**VOLET 2/. INSTALLATIONS CLASSEES POUR LA PROTECTION DE
L'ENVIRONNEMENT (ICPE)**

P.J n°109 – Réponses apportées par Monaco Logistique aux remarques de la DREAL, DDTM et ARS

Ce document expose les réponses apportées par Monaco Logistique aux questions / remarques formulées par la DREAL, DDTM et ARS lors de l'instruction du dossier. Dans ces réponses, les parties du dossier qui ont dû être modifiées sont précisées. Les modifications apparaissant en rouge dans le corps de texte des parties modifiées.

Dossier de demande d'autorisation environnementale

Cartographie du TRI de Nice Cannes Mandelieu

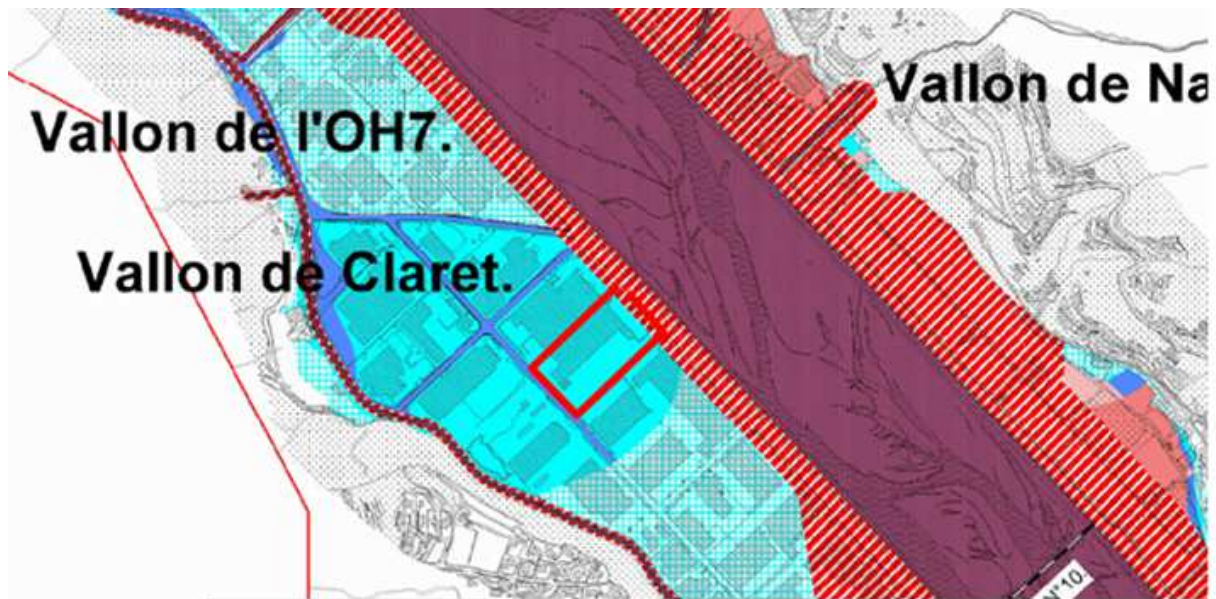
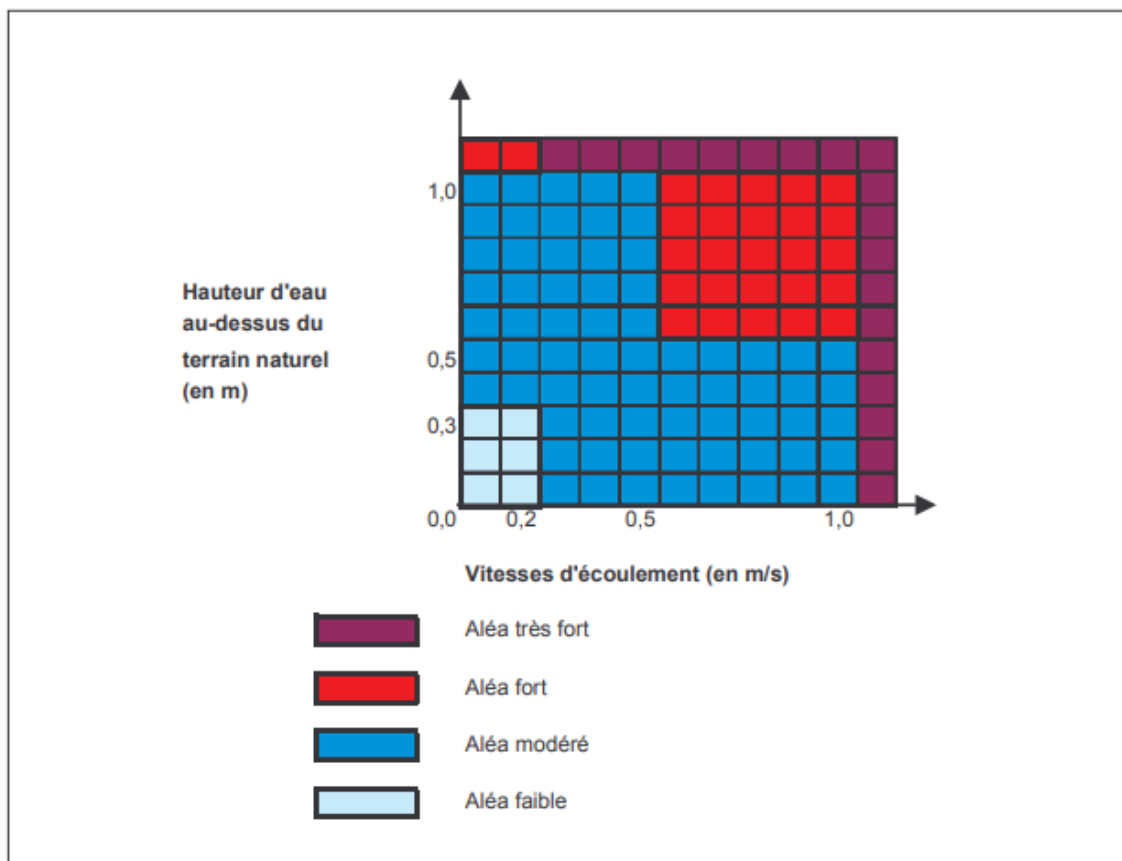
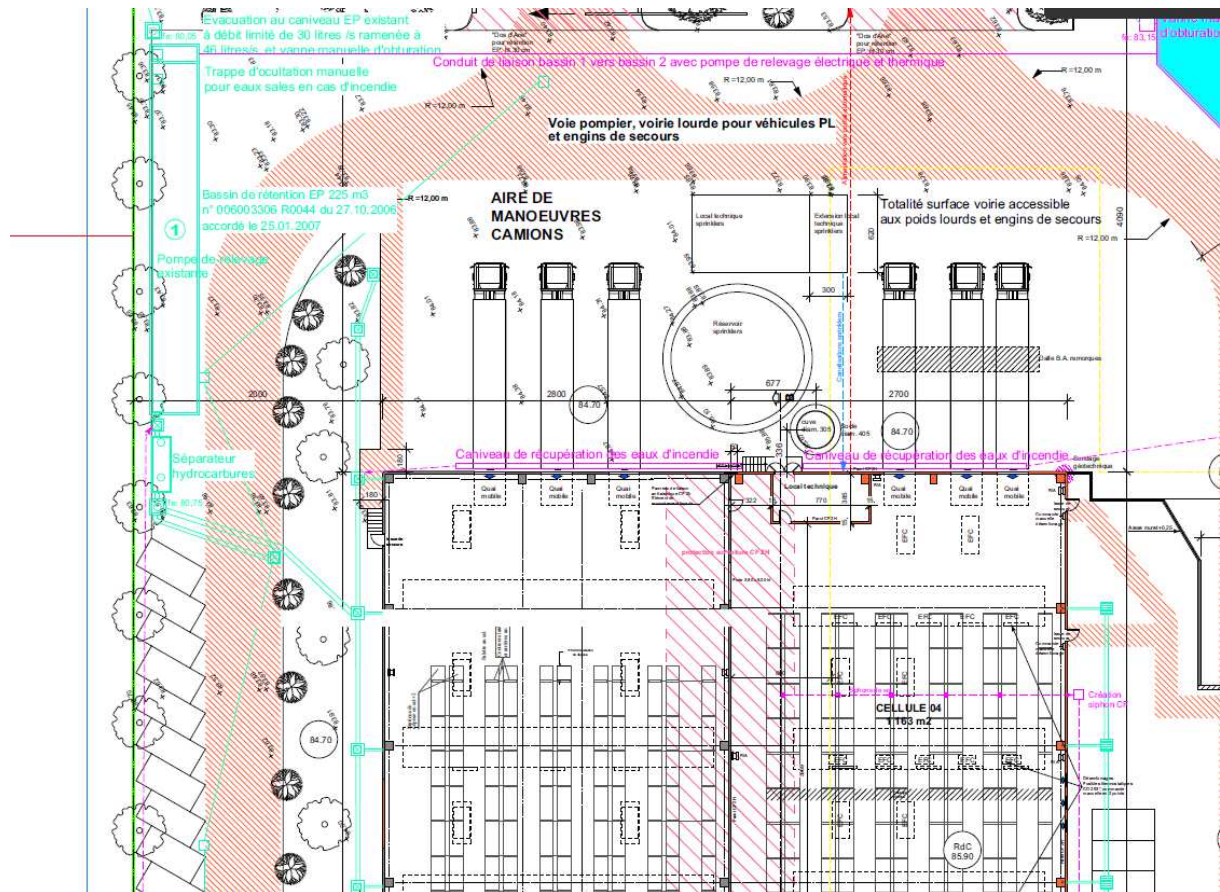
7	Risque inondation	<p>L'établissement MONACO LOGISTIQUE est situé « <i>dans un territoire à risque important d'inondation (TRI) dont la période de temps retenue est un événement moyen. Le TRI Nice Cannes Mandelieu a été arrêté le 12/12/2012 et prend en compte l'aléa inondation par submersion marine, par une crue torrentielle ou à montée rapide de cours d'eau.</i> »</p> <p>Il est nécessaire de démontrer comment sera pris en compte le risque inondation dans le plan d'urgence du site (quelles hauteurs d'eau seront atteintes ? quelle procédure sera mise en place ? y aura-t-il des risques d'effets indirects sur les installations comme par exemple sur le groupe motopompe du système de sprinklage ?)</p> <p>En outre, le site est localisé en zone bleue B3 (urbanisée – avec un niveau d'aléa de base faible et un niveau d'aléa exceptionnel fort à très fort) du PPRI. Il est nécessaire de justifier de la conformité du site par rapport aux éléments réglementaires du PPRI afin de ne pas prendre en compte le risque inondation comme événement initiateur.</p>	<p>Note complémentaire (note 3) de la présente réponse.</p>

→ Ainsi, dans le cadre du projet, la commune de Carros disposant d'un PPRI, les hauteurs d'eau prises en compte seront celles présentées par le PPRI

- l'aléa de base retenu est considéré comme faible. Compte-tenu de ce classement et du schéma ci-dessus, il peut être considéré que la hauteur d'eau susceptible d'être atteinte serait au maximum de 0,3m au-dessus du terrain naturel.
- l'aléa exceptionnel est fort à très fort, soit une hauteur d'eau maximale de 1,1 m

Concernant l'entrepôt, celui-ci est à un niveau tel qu'il ne serait pas susceptible d'être inondé. Il est à noter que l'ensemble de ces dispositions avait été étudiées lors du dossier d'enregistrement de la plateforme en 2016.

Concernant le local sprinkler, au regard du positionnement du local et des différentes ouvertures et de la topographie du site, il n'est pas attendu d'entrée d'eau à l'intérieur du local : en effet les ouvertures du local sprinkler sont orientées de telle sorte que l'eau ne pourra entrer dans le local. Il est en outre rappelé que l'ensemble des réseaux techniques sont mis hors d'eau et protégés contre les affouillements.

Figure 14 : Extrait de plan de masse du site de Carros

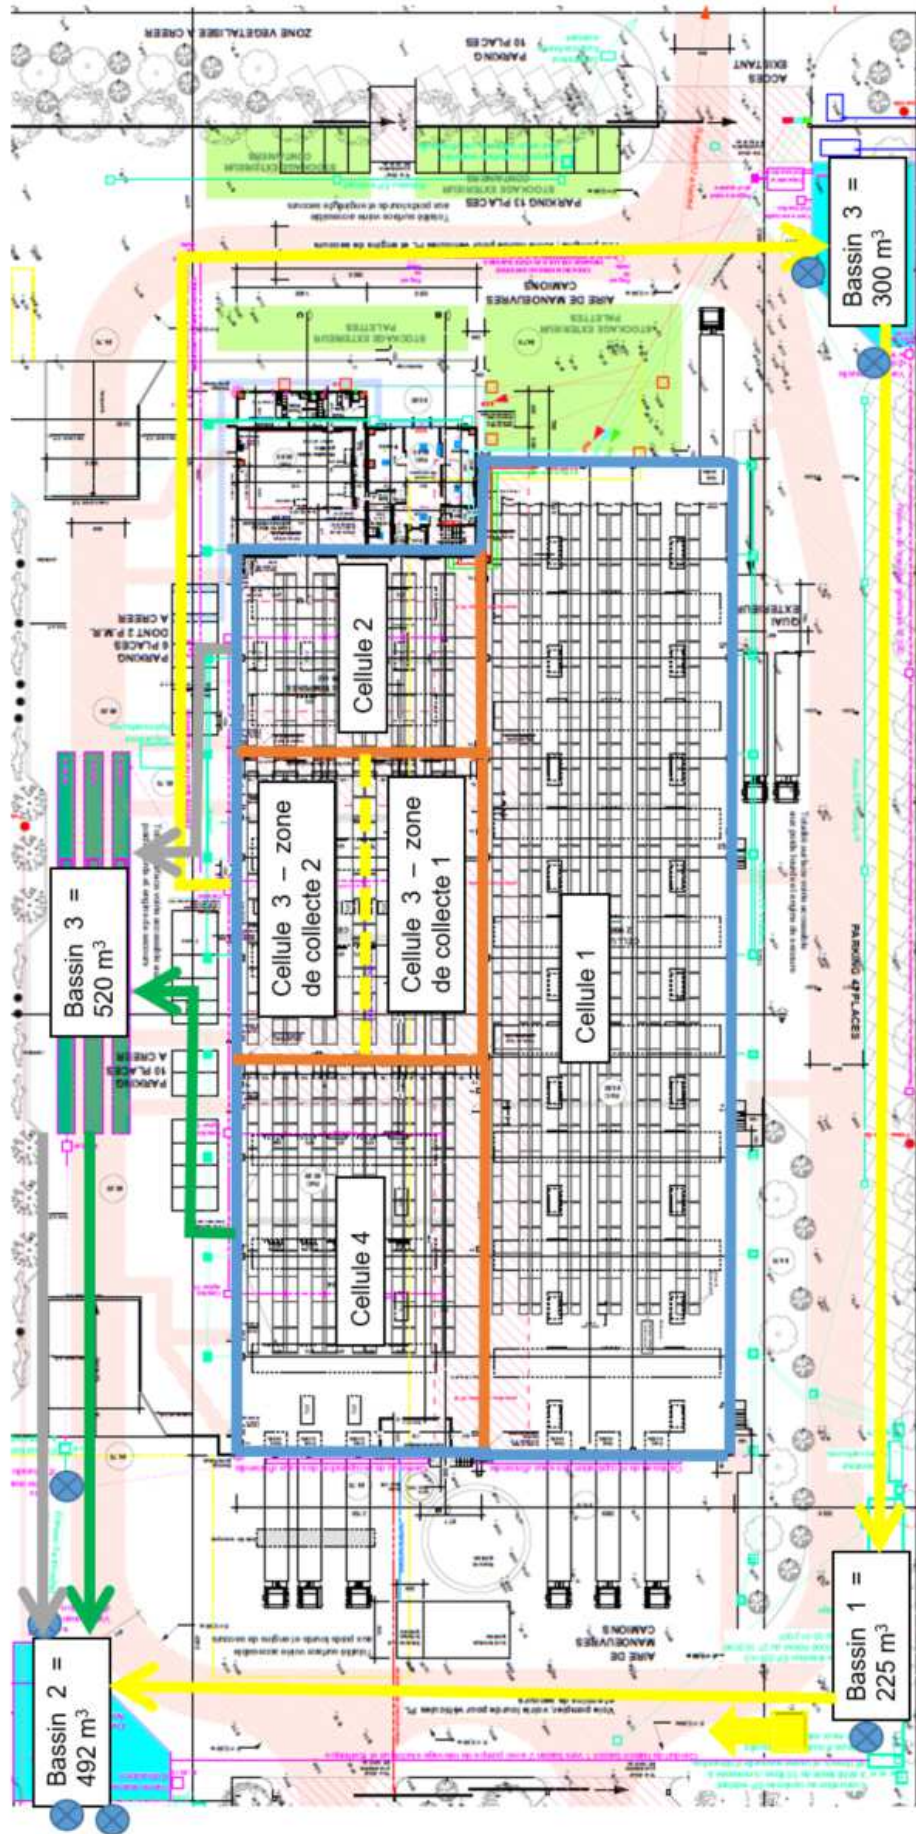
N°	DREAL : Demande de compléments relative au dossier		Réponse Monaco Logistique
11	Mesures de prévention et de protection	<p>Préciser les capacités de rétention de chacune des cellules et s'il s'agit de rétention locale ou déportée. Démontrer qu'en cas de déversement de liquides ou en cas d'incendie, il n'y a pas de risque de mélange de produits incompatibles entre eux. Préciser si la pompe de relevage est fixe ou mobile. Cellule 3 (p. 57 de l'EDD) : - préciser les délais de réalisation du raccordement par canalisation enterrée de la cellule 3 au bassin 5 ; en cas d'obturation manuelle à l'entrée du bassin 5 pour éviter les problèmes de surverse, préciser où vont les liquides épandus. Bassin 2 (p. 58 de l'EDD) : - préciser les délais de réalisation de l'augmentation de l'arase du bassin 2.</p>	<p>Cellule 2 : rétention locale (rétention au niveau de la palette) en cas de déversement accidentel Cellule 3 : rétention déportée Cellule 4 : rétention déportée En cas d'incendie : rétention déportée pour toutes les cellules En cas d'obturation manuelle à l'entrée du bassin 5, les liquides vont vers le bassin 1 puis bassin 2 par relevage. Travaux estimés entre 3 et 5 mois. La pompe de relevage est fixe. Note explicative spécifique sur la rétention du site - note 4 jointe à la présente réponse.</p>

Cellule 2 : rétention locale

Cellule 3 : rétention déportée (tracé jaune sur le plan ci-dessus)

Cellule 4 : rétention déportée (tracé vert sur le plan ci-dessus)

En cas d'incendie, la totalité des eaux d'incendie (volume calculé de 1251 m³ – cas de la cellule 1 qui est dimensionnante) doit rester sur le site et doit être pompée puis évacuée pour être traitée par une société spécialisée.

En effet, il est requis 1 251 m³ et le volume global de rétention présent sur le site s'élève à 2 137 m³.

Figure 14 : Captages d'eau potable aux environs du site

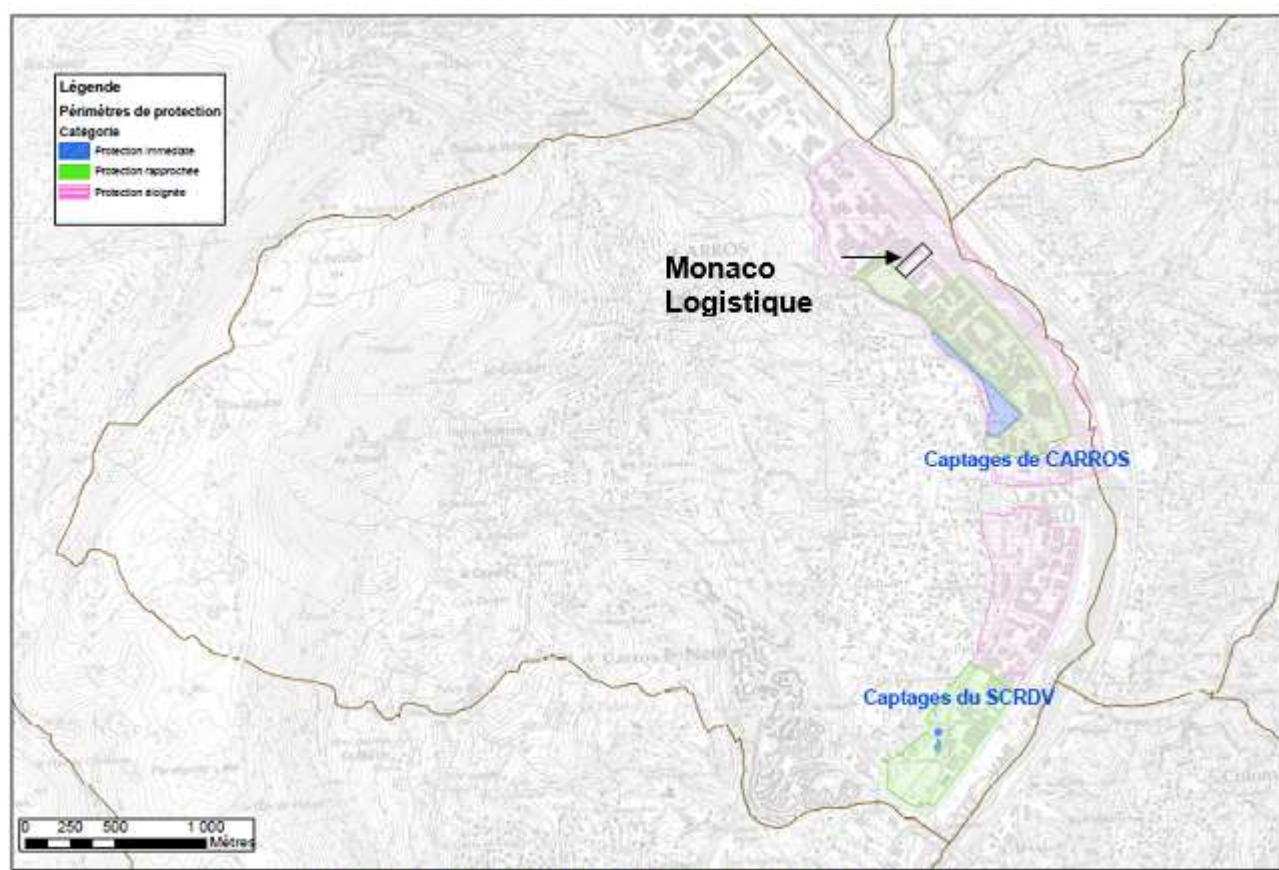
L'étude d'impact présente de manière très lacunaire la situation du site au regard des captages d'eau potable.

- en limite parcellaire du périmètre de protection rapprochée et dans le périmètre de protection éloignée des captages d'eau potable des plans de Carros ;
- dans le périmètre de protection rapprochée de la prise d'eau du Rogez (vouée à l'abandon) ;
- à proximité des puits du Bastion (commune de Castagniers).

→ Il est nécessaire de compléter votre étude d'impact avec les captages qui n'y figurent pas et de vérifier la compatibilité de votre projet avec les éventuelles servitudes.

La cartographie du site avec la localisation des captages est présentée en figure 14 de l'étude d'impact en p.37 du dossier. La cartographie utilisée est celle annexée au Plan Local d'Urbanisme de la commune de Carros. Cet extrait permet de visualiser que le site est en limite parcellaire du périmètre de protection rapprochée et dans le périmètre de protection éloignée des captages d'eau potable des plans de Carros

Tel que spécifié au §3.10.3 de l'étude d'impact, après analyse des servitudes, aucune prescription n'est définie pour le périmètre de protection éloigné. Il convient néanmoins de spécifier que le site est récordé au réseau d'eaux usées et au réseau d'eaux pluviales et qu'aucun effluent industriel n'est généré par le site.
